Technische Änderung zu 0307300000 QVS 2 SAKT1+2 & 1670360000 QVSK 2 SAKT 1

Produktabbildung

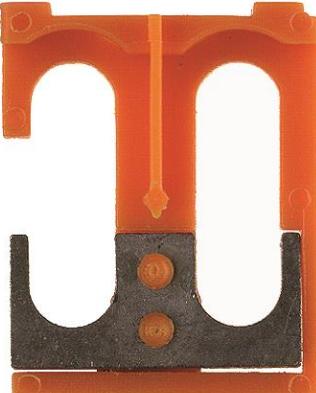
Das eingesetzte Kunststoffmaterial ändert sich auf Wemid. Somit wird die Brennbarkeitsklasse UL94V-0 erreicht.
